改善箇所説明図②

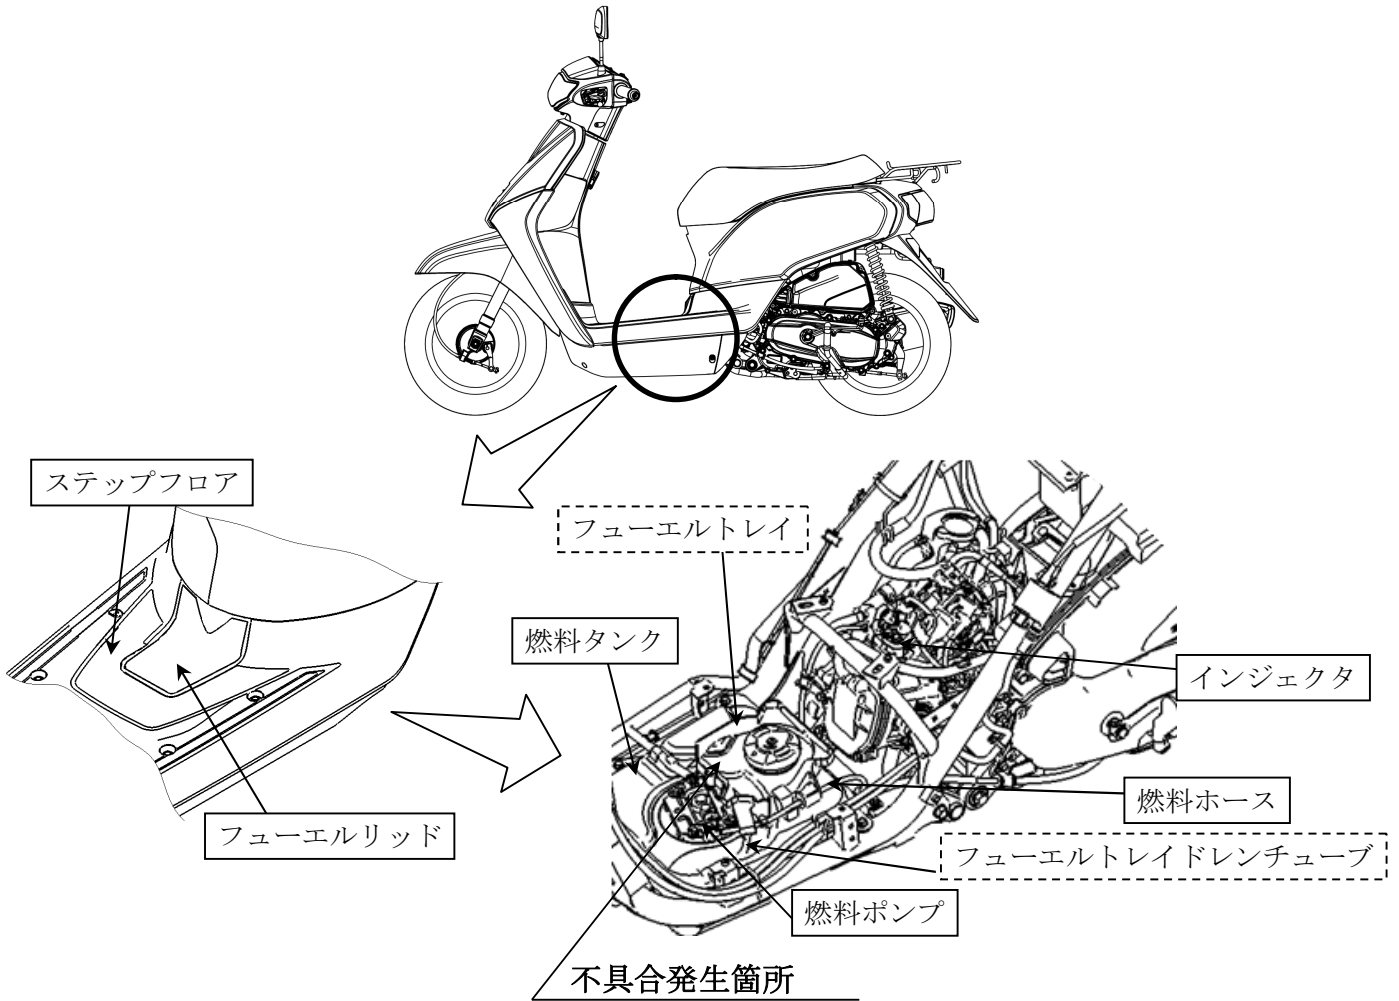
燃料タンクのフューエルトレイの形状が不適切なため、洗車時に入った水がフューエルトレイに溜まり、燃料タンク内に浸入することがある。そのため、燃料ポンプが水を吸い込むとエンジン不調となるおそれがある。また、浸入した水の影響により、燃料タンク底部が錆び、そのままの状態で使用を続けると錆が進行し、最悪の場合、燃料が漏れるおそれがある。

改善前	改善後
 <div style="position: absolute; left: 100px; top: 50px;">← フューエルトレイ</div>	 <div style="position: absolute; left: 100px; top: 50px;">← フューエルトレイ</div> <div style="position: absolute; left: 150px; top: 10px;">← 水抜き穴</div>

全車両、フューエルトレイの形状を修正するとともに、フューエルリッドまたはステップフロアを対策品に交換し、フューエルトレイドレンチューブを取り外す。また、燃料タンク内を点検し、水が浸入している場合は、燃料タンク、燃料ポンプ、インジェクタ、燃料ホースを新品に交換する。
